Direzione Programmazione Strategica,
Politiche Territoriali ed Edilizia

Allegato "A" alla Deliberazione della Giunta Regionale n° 17-12610
In data 23/11/2009 relativa all'approvazione della Variante al P.R.G.I. vigente del
Comune di Belforte Monferrato.

**Elenco modificazioni introdotte "ex officio" ai sensi dell'11° comma, art. 15 della
L.R. 56/77 e s.m.i.**

Modifica n. 1

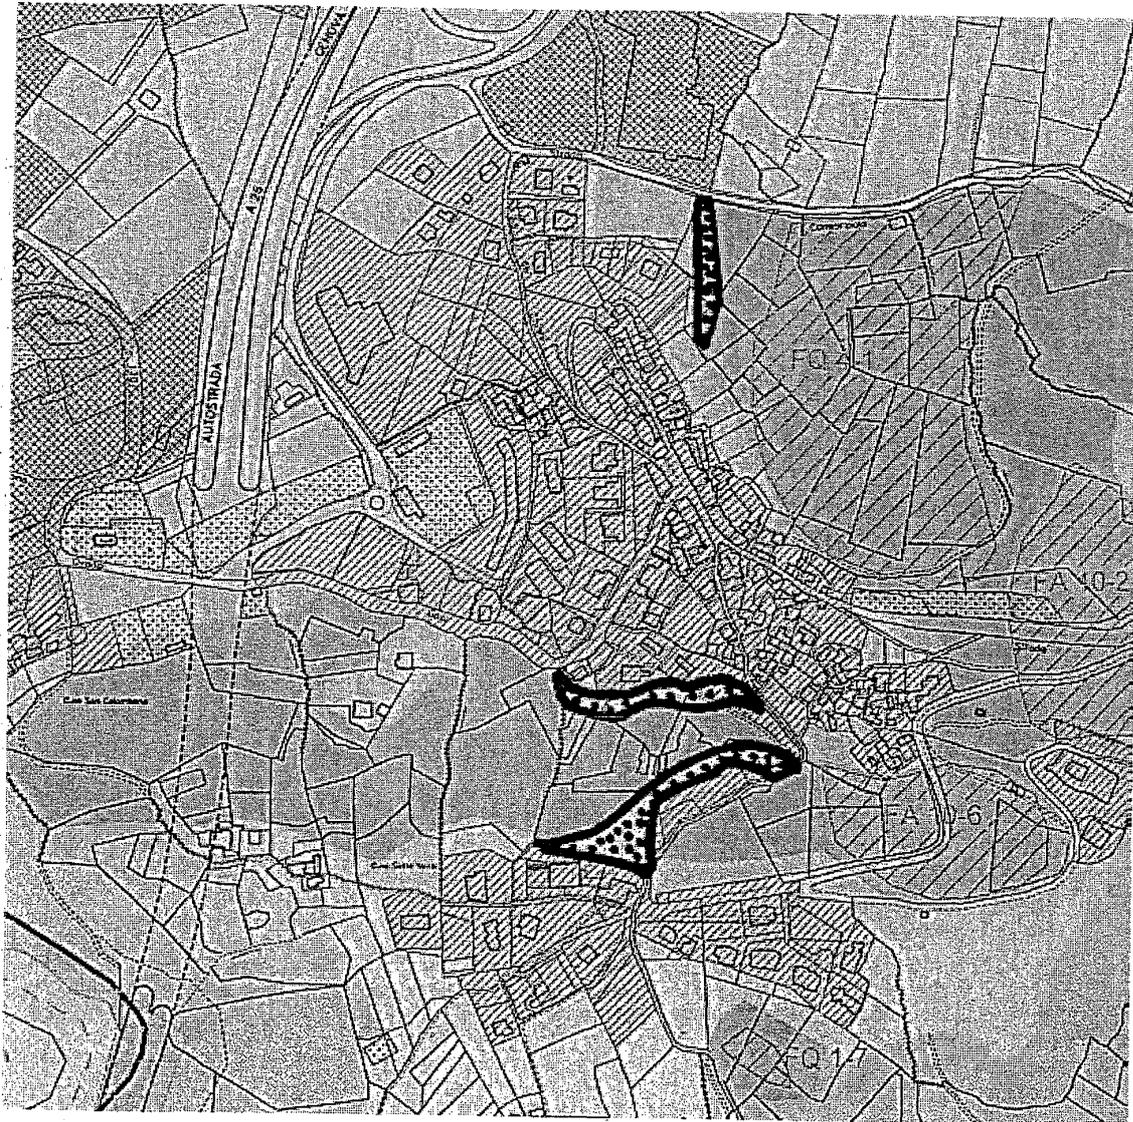
- Sulla tavola 2.3 s'intendono eliminate le tre porzioni di areali ricadenti in Classe II ed in loro vece verranno inserite le tre porzioni di areali in Classe IIIA, così come rappresentate nella modifica n. 1.

Stralci di 3 porzioni di aree agricole: eliminazione classe di rischio geologico II e contestuale riclassificazione in classe di rischio geologico IIIa

Aree da inserire in Classe IIIa nell'elaborato "Tavola comparativa tra la carta di sintesi della pericolosità geomorfologica e dell'ideoneità all'utilizzazione urbanistica e la carta della destinazione d'uso del suolo" (Tav. 2.3)
